AGRANDISSEMENT DES INSTALLATIONS PORTUAIRES AU PORT DE VALLEYFIELD

ADDENDA #4 – RÉPONSES À LA SECONDE DEMANDE D'ENGAGEMENTS ET
D'INFORMATIONS COMPLÉMENTAIRES DU MELCCFP

RÉF. WSP : 191-14923-00

DATE : 4 SEPTEMBRE 2024

CARTE 6-2 RÉVISÉE

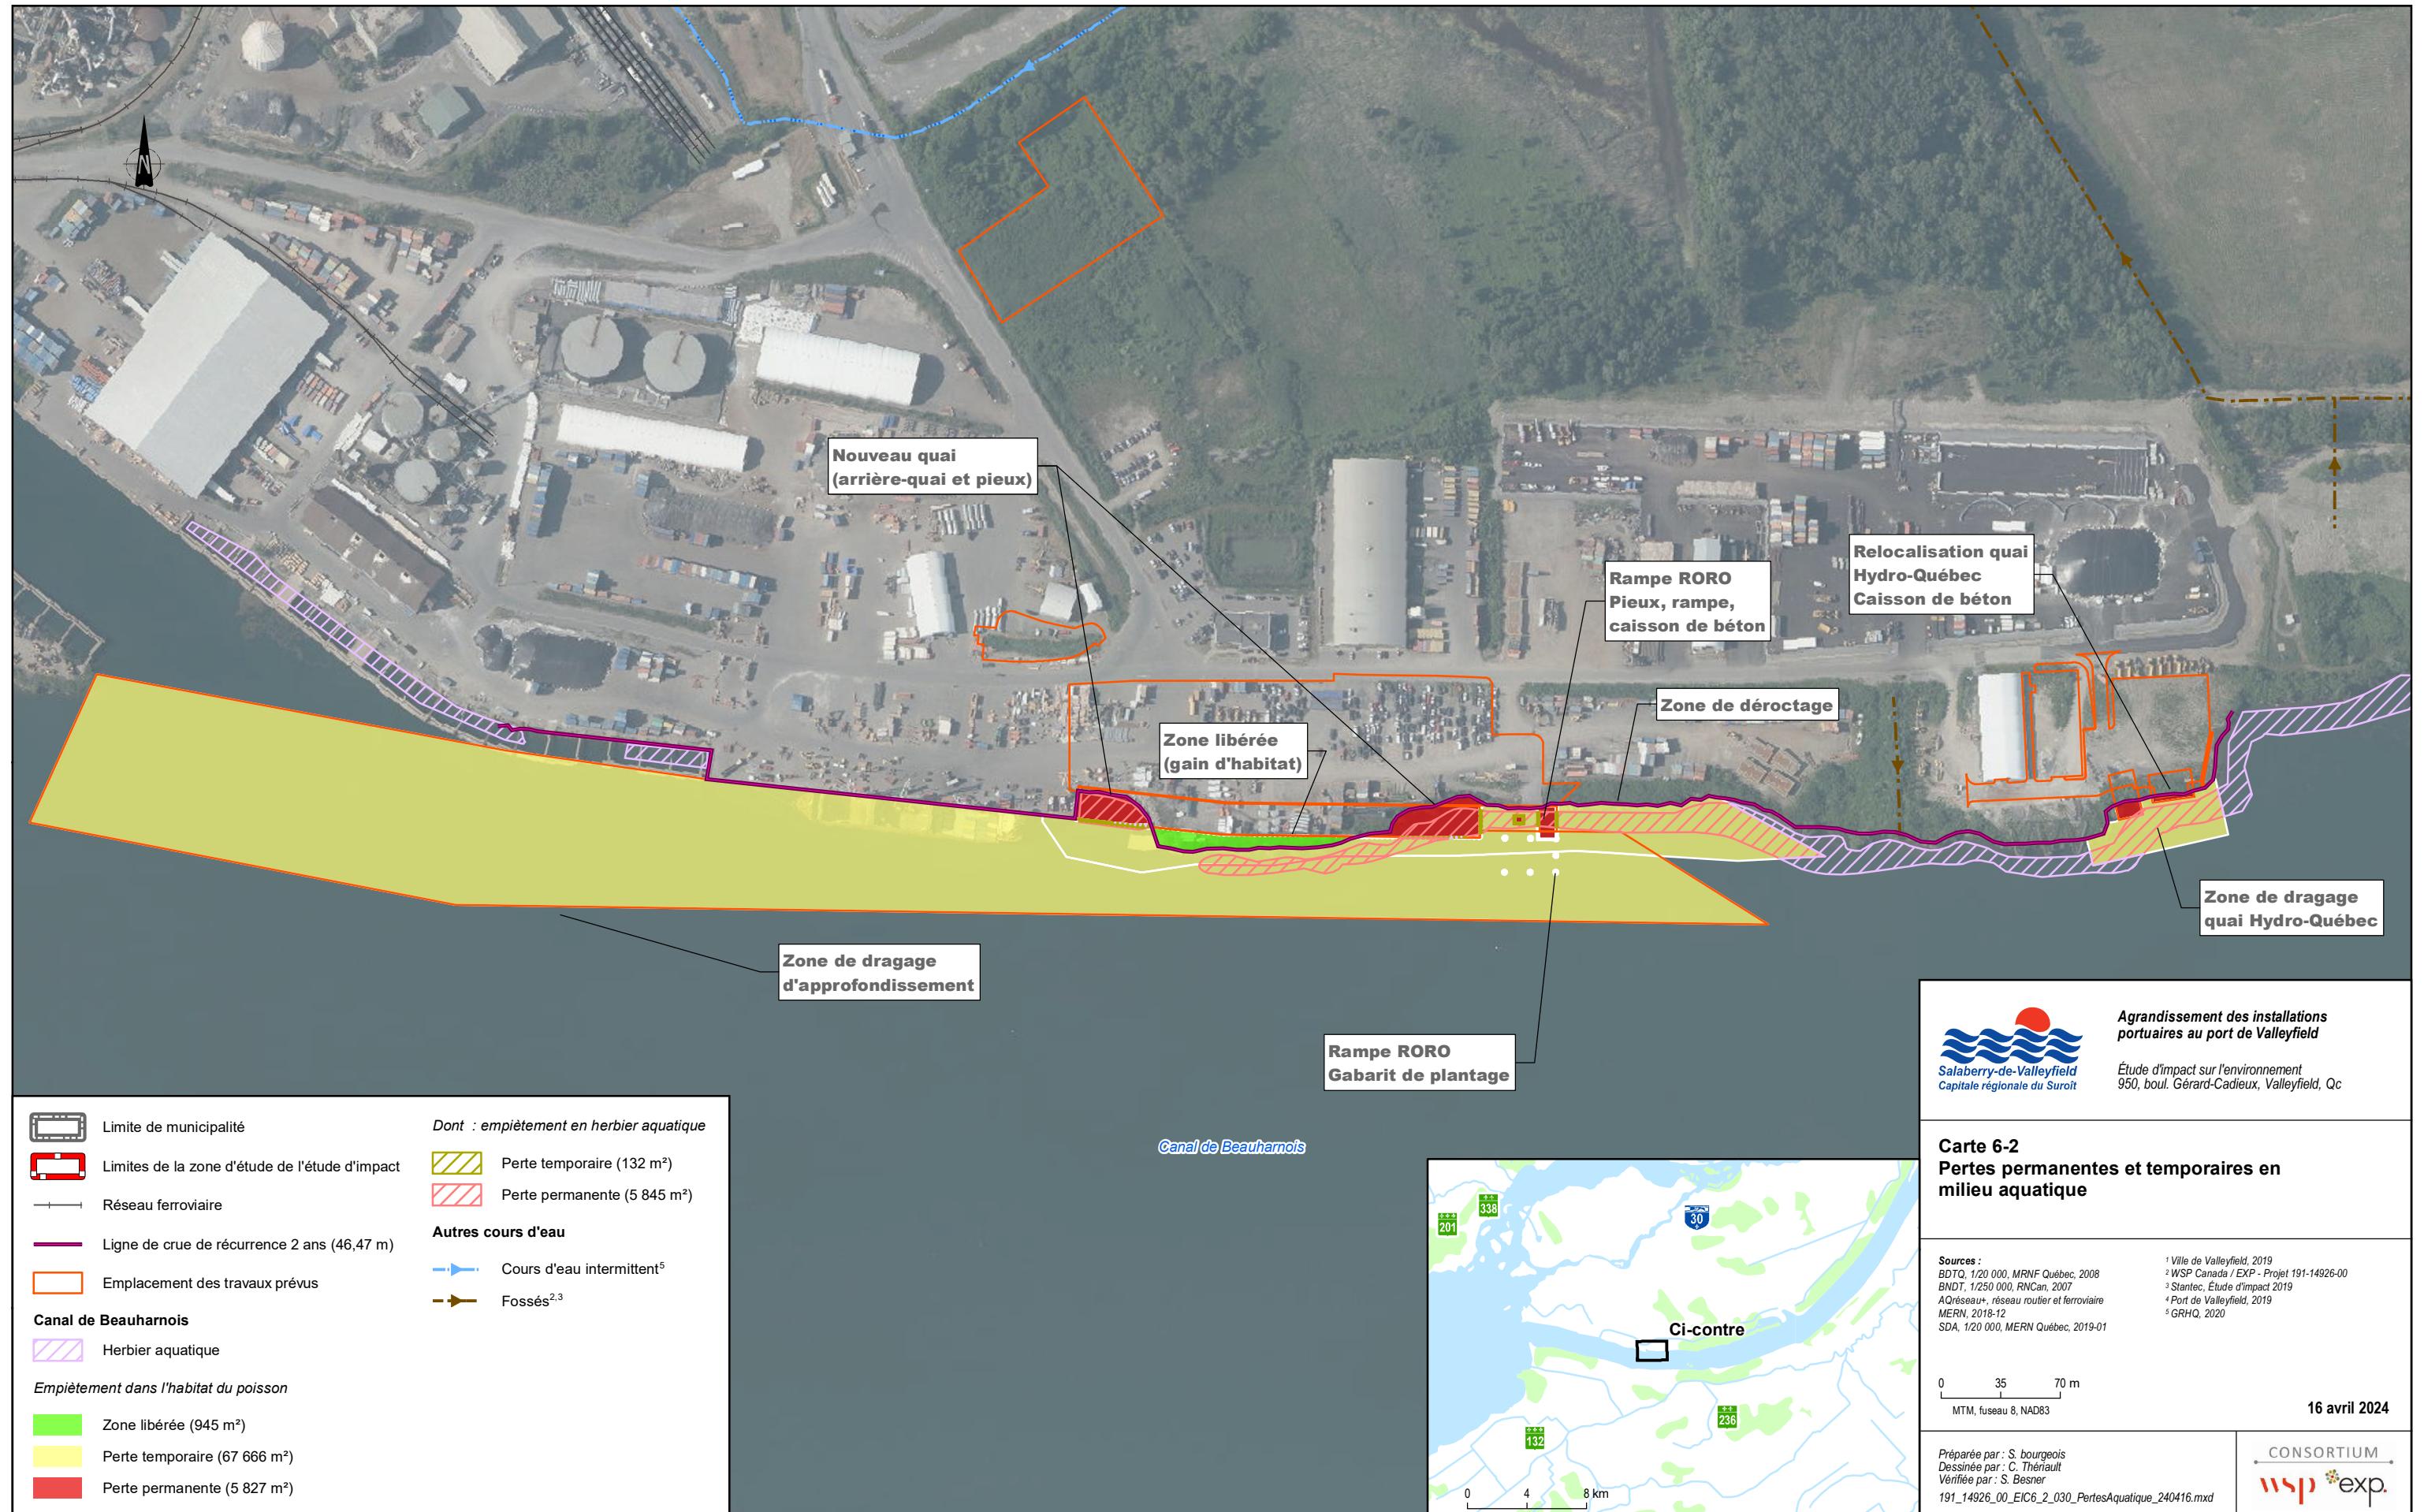
Afin de compléter l'analyse de l'acceptabilité environnementale du présent projet, l'initiateur doit transmettre au MELCCFP une caractérisation des différentes portions distinctes de la rive affectées par le projet telle que décrite à l'article 46.0.3 de la LQE et à l'article 315 du REAFIE. De plus, l'initiateur doit démontrer la largeur de rive applicable en fonction des références ci-dessus et revoir les superficies impactées le cas échéant en modifiant, entre autres, les tableaux 6-13 et 10-1 pour chaque type de milieu hydrique (littoral, rive, zone inondable de faible ou de grand courant).

Une caractérisation écologique complémentaire des rives a été réalisée en juin 2024, suivant un préavis du Ministère donné sur cette question. Une note technique présentant les résultats de cette caractérisation est annexée à la présente (annexe R-19).

Les tableaux de bilan des pertes et la cartographie à cet égard ont ainsi été modifiés pour refléter ce constat :
